ECONOMIC COMMISSION FOR EUROPE
CUSTOMS CONVENTION ON THE INTERNATIONAL TRANSPORT OF GOODS
UNDER COVER OF TIR CARNETS
(TIR CONVENTION)

Amendment 20

(Amendments which were adopted pursuant to Article 60 of the Convention and which entered into force on 12 June 2001)

AMENDMENT PROPOSALS TO THE TIR CONVENTION, 1975

"Sketch No. 9

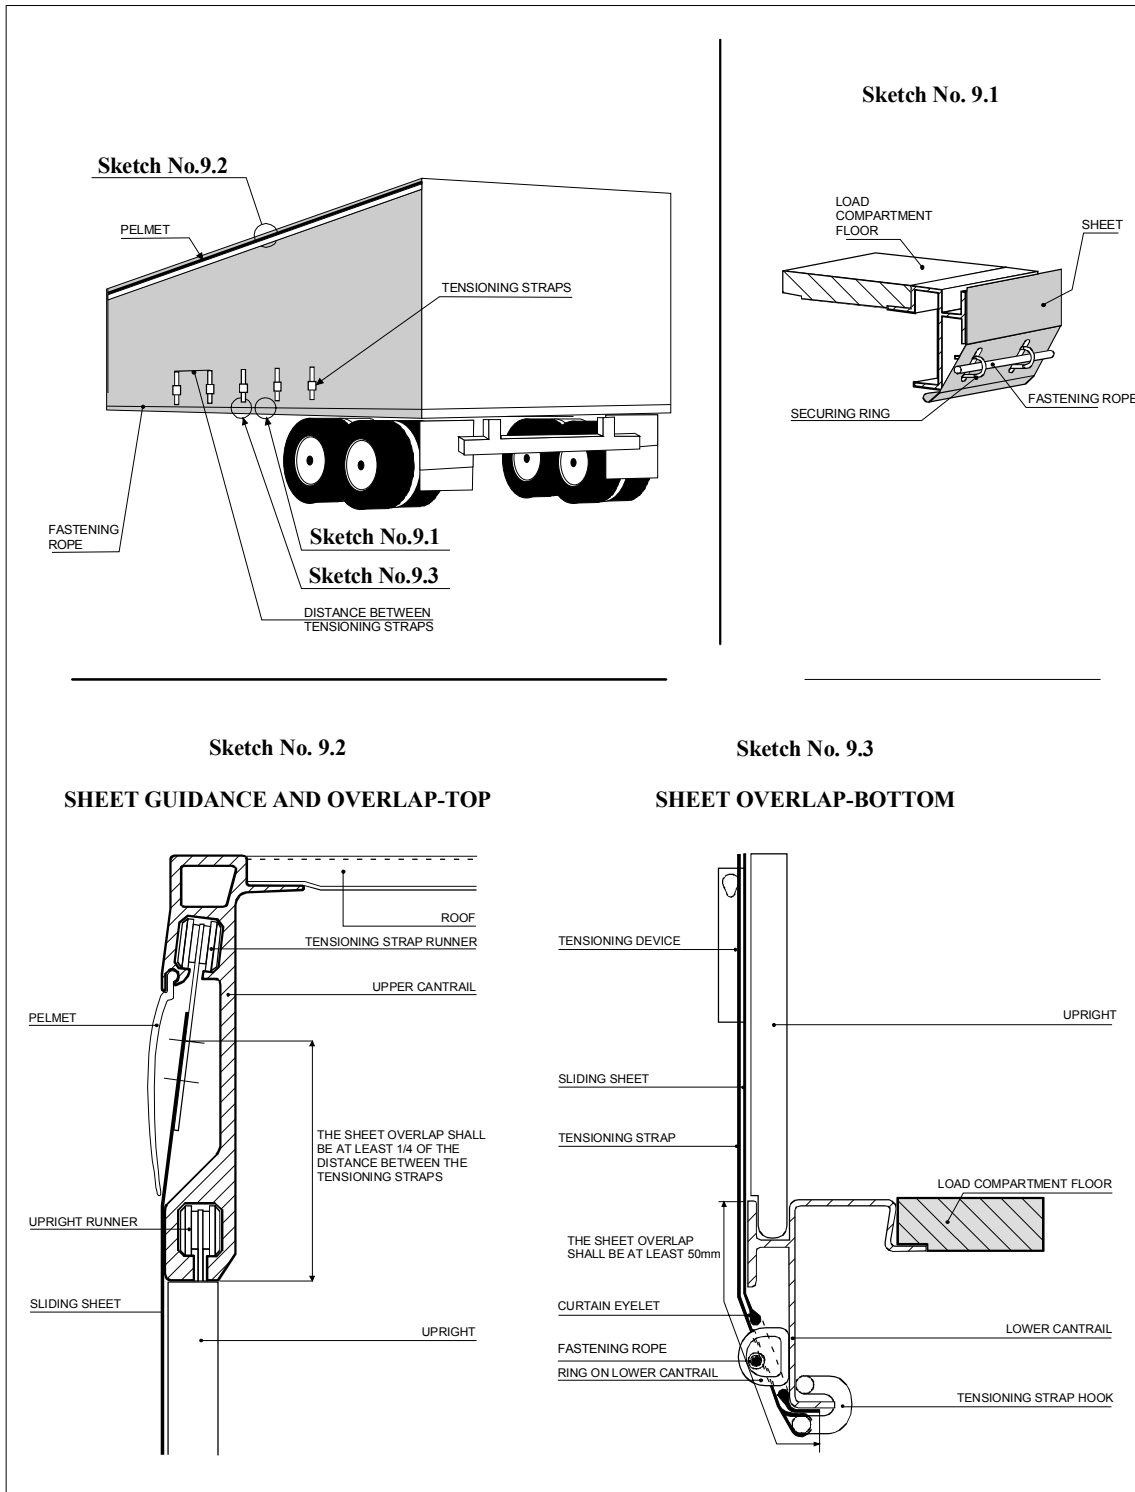
1. Where applicable, the provisions of Articles 1, 2 and 3 of these Regulations shall apply to vehicles with sliding sheets. In addition, these vehicles shall conform to the provisions of this Article.

2. The sliding sheets, floor, doors and all other constituent parts of the load compartment shall fulfill either the requirements in Article 3, paragraphs 6, 8, 9 and 11 of these Regulations or the requirements set out in (i) to (vi) below.

- (i) The sliding sheets, floor, doors and all other constituent parts of the load compartment shall be assembled in such a way that they cannot be opened or closed without leaving obvious traces.

- (ii) The sheet shall overlap the solid parts at the top of the vehicle by at least 1/4 of the actual distance between the tensioning straps. The sheet shall overlap the solid parts at the bottom of the vehicle by at least 50 mm. The horizontal opening between the sheet and the solid parts of the load compartment may not exceed 10 mm measured perpendicular to the longitudinal axis of the vehicle at any place when the load compartment is secured and sealed for Customs purposes.

- (iii) The sliding sheet guidance and other movable parts shall be assembled in such a way that closed and Customs sealed doors and other movable parts cannot be opened or closed from the outside without leaving obvious traces. The sliding sheet guidance and other movable parts shall be assembled in such a way that it is impossible to gain access to the load compartment without leaving obvious traces. The system is described in sketch No. 9 appended to these Regulations.

- (iv) The horizontal distance between the rings, used for Customs purposes, on the solid parts of the vehicle shall not exceed 200 mm. The space may, however, be greater but shall not exceed 300 mm between the rings on either side of the upright if the construction of the vehicle and the sheets is such as preventing all access to the load compartment. In any case, the conditions laid down in (ii) above shall be complied with.
- (v) The distance between the tensioning straps shall not exceed 600 mm.
- (vi) The fastenings used to secure the sheets to the solid parts of the vehicle shall fulfill the requirements in Article 3, paragraph 9 of these Regulations.”

Add the following new sketch to the existing sketches appended to Annex 2:

"Sketch No. 9

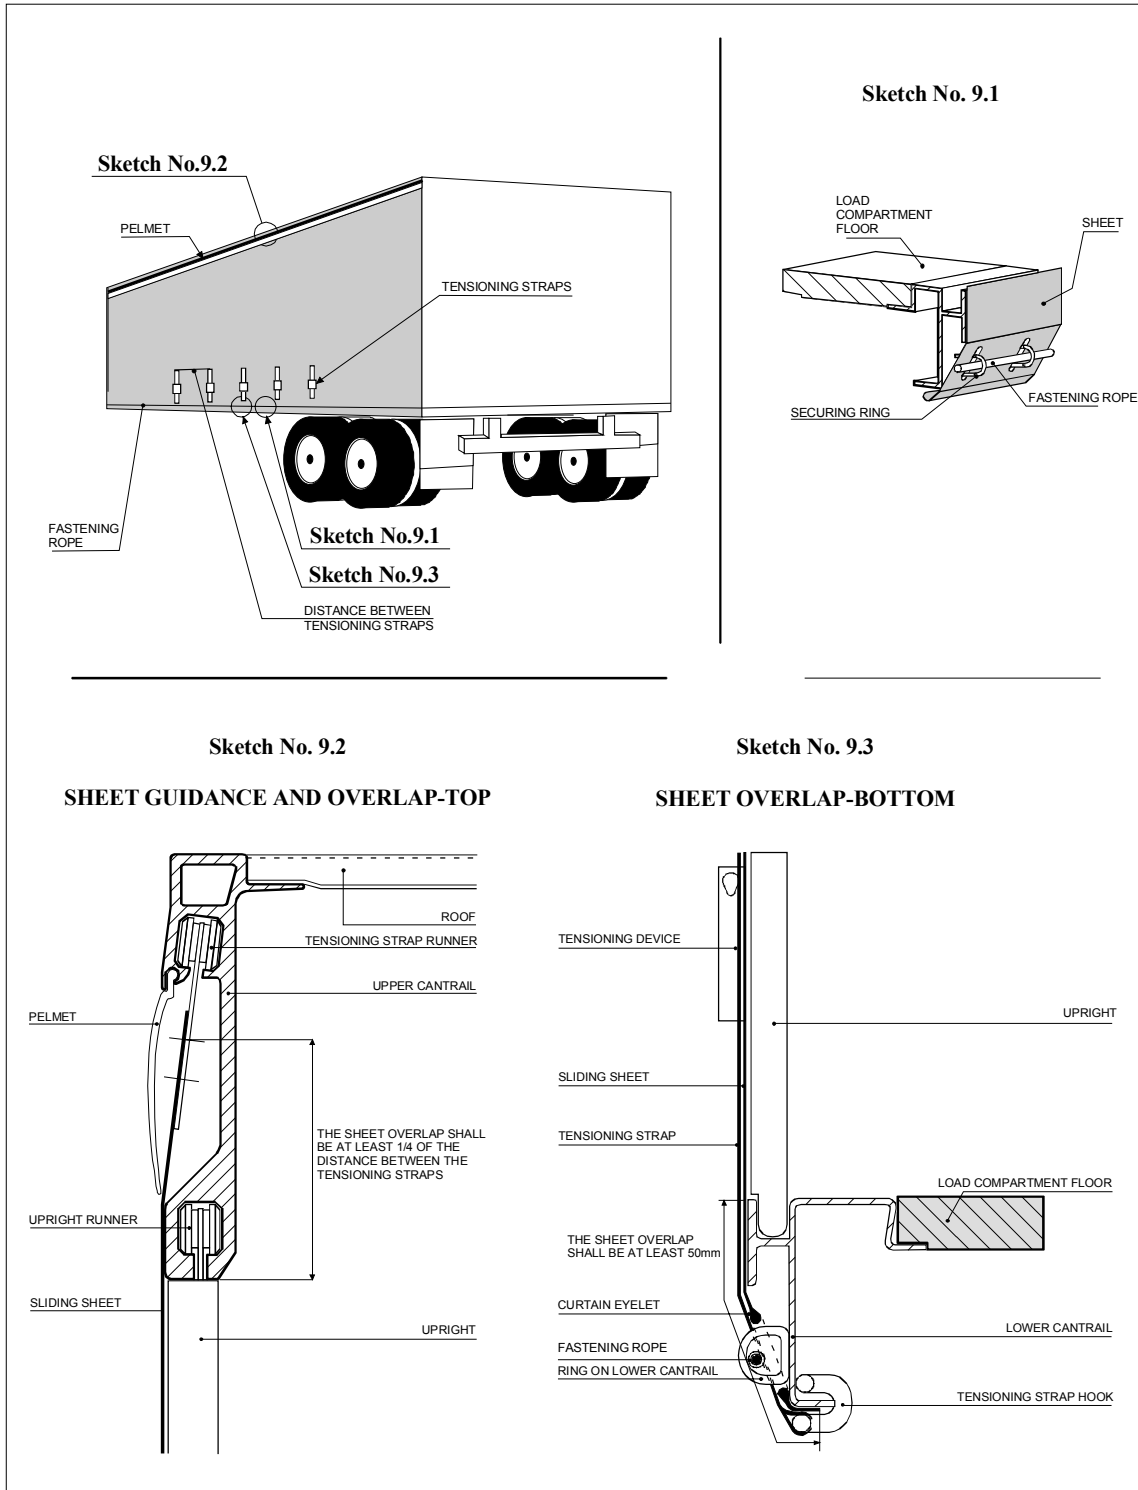
1. Where applicable, the provisions of Articles 1, 2, 3 and 4 of these Regulations shall apply to containers with sliding sheets. In addition, these containers shall conform to the provisions of this article.

2. The sliding sheets, floor, doors and all other constituent parts of the container shall fulfill either the requirements in Article 4, paragraphs 6, 8, 9 and 11 of these Regulations or the requirements set out in (i) to (vi) below.

- (i) The sliding sheets, floor, doors and all other constituent parts of the container shall be assembled in such a way that they cannot be opened or closed without leaving obvious traces.

- (ii) The sheet shall overlap the solid parts at the top of the container by at least 1/4 of the actual distance between the tensioning straps. The sheet shall overlap the solid parts at the bottom of the container by at least 50 mm. The horizontal opening between the sheet and the solid parts of the container may not exceed 10 mm measured perpendicular to the longitudinal axis of the container at any place when the container is secured and sealed for Customs purposes.

- (iii) The sliding sheet guidance and other movable parts shall be assembled in such a way that closed and Customs sealed doors and other movable parts cannot be opened or closed from the outside without leaving obvious traces. The sliding sheet guidance and other movable parts shall be assembled in such a way that it is impossible to gain access to the container without leaving obvious traces. The system is described in sketch No. 9 appended to these Regulations.

- (iv) The horizontal distance between the rings, used for Customs purposes, on the solid parts of the container shall not exceed 200 mm. The space may, however, be greater but shall not exceed 300 mm between the rings on either side of the upright if the construction of the container and the sheets is such as preventing all access to the container. In any case, the conditions laid down in (ii) above shall be complied with.
- (v) The distance between the tensioning straps shall not exceed 600 mm.
- (vi) The fastenings used to secure the sheets to the solid parts of the container shall fulfill the requirements in Article 4, paragraph 9 of these Regulations.”

Add the following new sketch to the existing sketches appended to Annex 7, Part I:

"Croquis No. 9

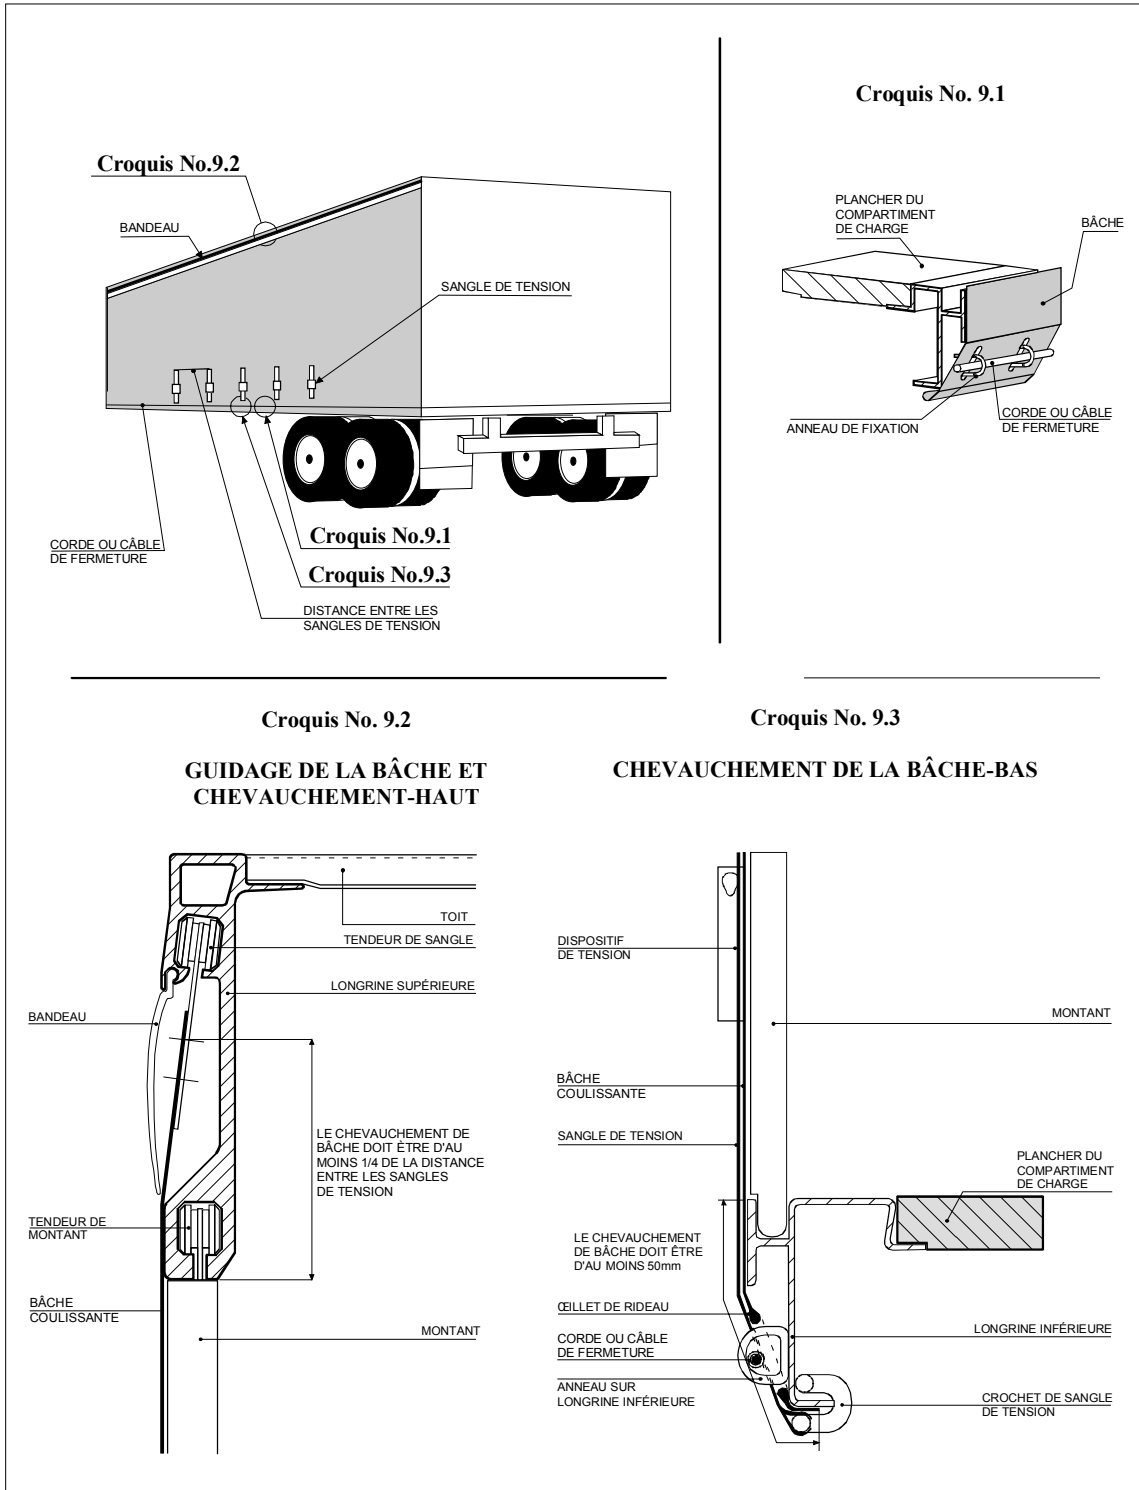
1. Lorsqu'il y a lieu, les dispositions des articles 1, 2 et 3 du présent Règlement s'appliquent aux véhicules à bâches coulissantes. En outre, ces véhicules doivent être conformes aux dispositions du présent article.

2. Les bâches coulissantes, plancher, portes et autres éléments constitutifs du compartiment de chargement doivent être conformes soit aux prescriptions des paragraphes 6, 8, 9 et 11 de l'article 3 de ce Règlement, soit à celles des alinéas i) à vi) ci-après.

- i) Les bâches coulissantes, plancher, portes et autres éléments constitutifs du compartiment de chargement seront assemblés de manière à ne pas pouvoir être ouverts ou fermés sans laisser de traces visibles.

- ii) La bâche recouvrira les éléments solides du haut du véhicule d'au moins $\frac{1}{4}$ de la distance effective entre les sangles de tension. La bâche recouvrira d'au moins 50 mm les éléments solides du bas du véhicule. L'ouverture horizontale entre la bâche et les éléments solides du compartiment de chargement ne pourra dépasser 10 mm perpendiculairement à l'axe longitudinal du véhicule, une fois le compartiment de chargement fermé et scellé pour la douane.

- iii) Le système de guidage de la bâche coulissante et les autres parties mobiles seront assemblés de manière que les portes fermées et scellées pour la douane et les autres parties mobiles ne puissent être ni ouvertes ni fermées de l'extérieur sans laisser de traces visibles. Le système de guidage de la bâche coulissante et les autres parties mobiles seront assemblés de manière qu'il soit impossible d'accéder au compartiment de chargement sans laisser de traces visibles. Le système est décrit par le croquis No 9 figurant en appendice au présent Règlement.

- iv) La distance horizontale entre les anneaux, utilisés à des fins douanières, sur les éléments solides du véhicule ne dépassera pas 200 mm. L'écart peut toutefois être plus grand mais il ne doit pas y avoir plus de 300 mm entre les anneaux de part et d'autre du montant si la conception du véhicule et des bâches est propre à empêcher tout accès au compartiment de chargement. Dans tous les cas, les conditions définies en ii) ci-dessus doivent être respectées.
- v) L'écart entre les sangles de tension ne doit pas dépasser 600 mm.
- vi) Les liens de fermeture utilisés pour assujettir les bâches aux éléments solides du véhicule seront conformes aux prescriptions du paragraphe 9 de l'article 3 de ce Règlement".

Ajouter le nouveau croquis ci-après à ceux joints en appendice à l'annexe 2 :

"Croquis No. 9

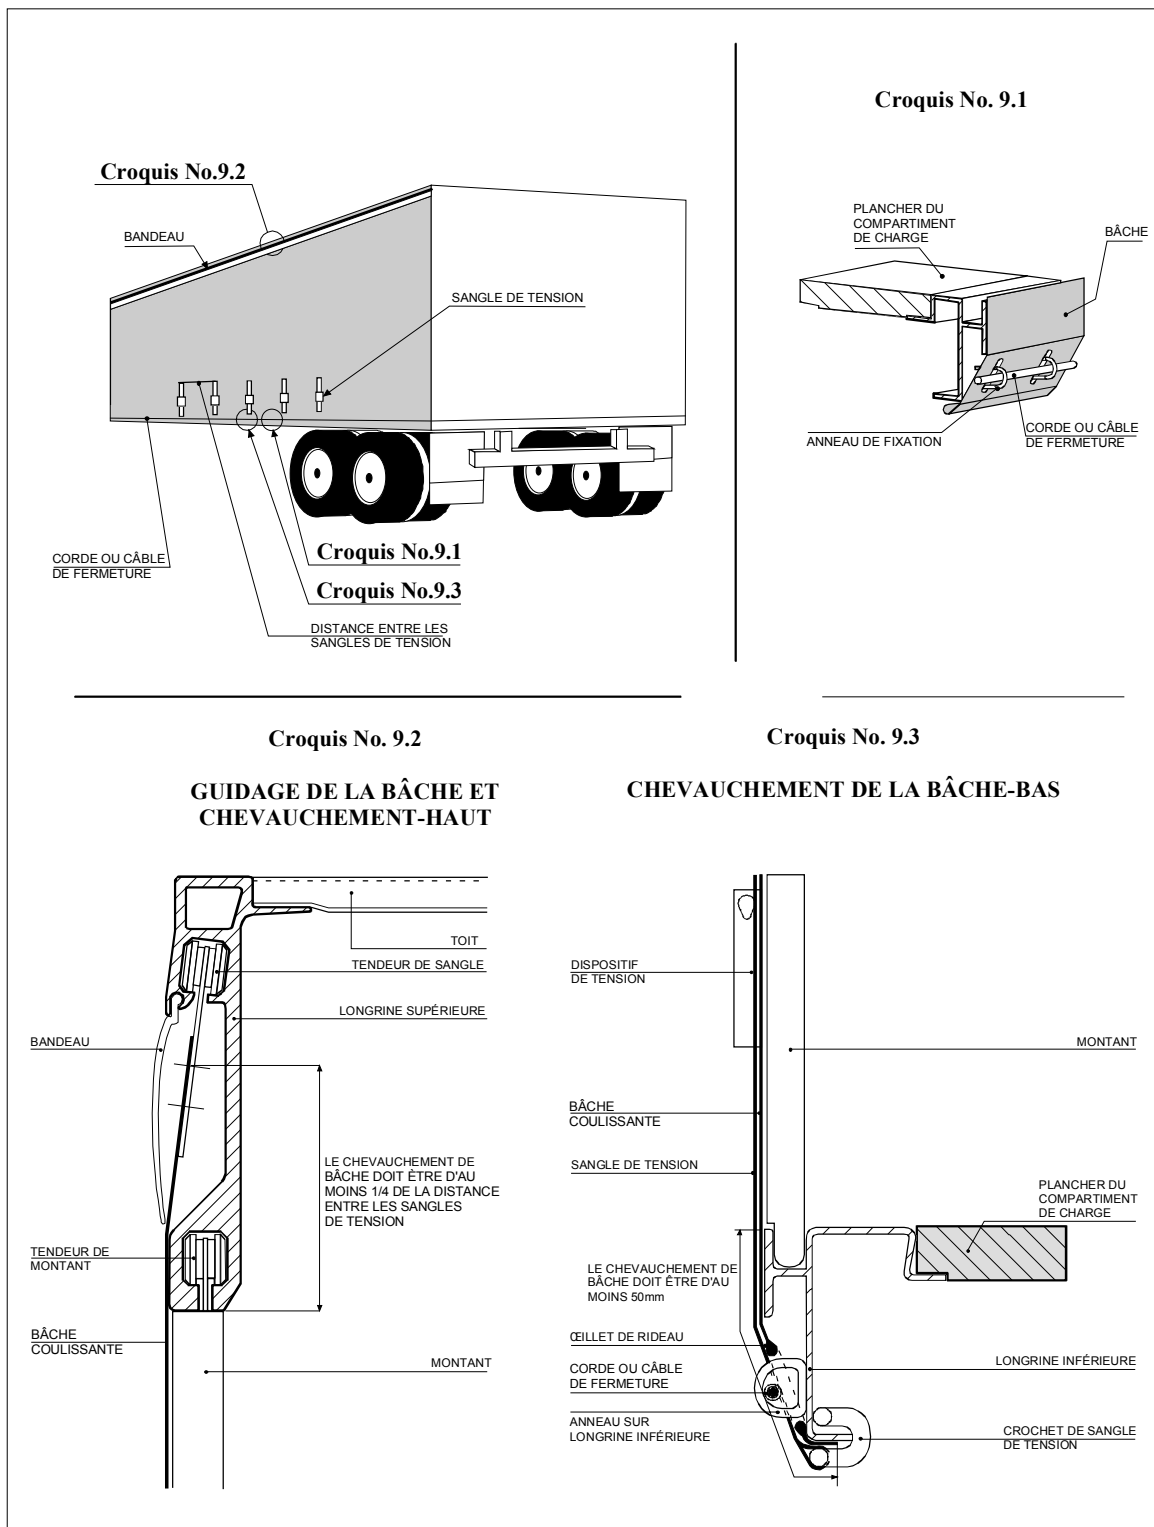
1. Lorsqu'il y a lieu, les dispositions des articles 1, 2, 3 et 4 du présent Règlement s'appliquent aux conteneurs à bâches coulissantes. En outre, ces conteneurs doivent être conformes aux dispositions du présent article.

2. Les bâches coulissantes, plancher, portes et autres éléments constitutifs du conteneur doivent être conformes soit aux prescriptions des paragraphes 6, 8, 9 et 11 de l'article 4 de ce Règlement, soit à celles des alinéas i) à vi) ci-après.

- i) Les bâches coulissantes, plancher, portes et autres éléments constitutifs du conteneur seront assemblés de manière à ne pas pouvoir être ouverts ou fermés sans laisser de traces visibles.

- ii) La bâche recouvrira les éléments solides du haut du conteneur d'au moins $\frac{1}{4}$ de la distance effective entre les sangles de tension. La bâche recouvrira d'au moins 50 mm les éléments solides du bas du conteneur. L'ouverture horizontale entre la bâche et les éléments solides du conteneur ne pourra dépasser 10 mm perpendiculairement à l'axe longitudinal du conteneur, une fois ce dernier fermé et scellé pour la douane.

- iii) Le système de guidage de la bâche coulissante et les autres parties mobiles seront assemblés de manière que les portes fermées et scellées pour la douane et les autres parties mobiles ne puissent être ni ouvertes ni fermées de l'extérieur sans laisser de traces visibles. Le système de guidage de la bâche coulissante et les autres parties mobiles seront assemblés de manière qu'il soit impossible d'accéder au conteneur sans laisser de traces visibles. Le système est décrit par le croquis No 9 figurant en appendice au présent Règlement.

- iv) La distance horizontale entre les anneaux, utilisés à des fins douanières, sur les éléments solides du conteneur ne dépassera pas 200 mm. L'écart peut toutefois être plus grand mais il ne doit pas y avoir plus de 300 mm entre les anneaux de part et d'autre du montant si la conception du conteneur et des bâches est propre à empêcher tout accès au conteneur. Dans tous les cas, les conditions définies en ii) ci-dessus doivent être respectées.
- v) L'écart entre les sangles de tension ne doit pas dépasser 600 mm.
- vi) Les liens de fermeture utilisés pour assujettir les bâches aux éléments solides du conteneur seront conformes aux prescriptions du paragraphe 9 de l'article 4 de ce Règlement".

Ajouter le nouveau croquis ci-après à ceux joints en appendice à la première partie de l'annexe 7 :
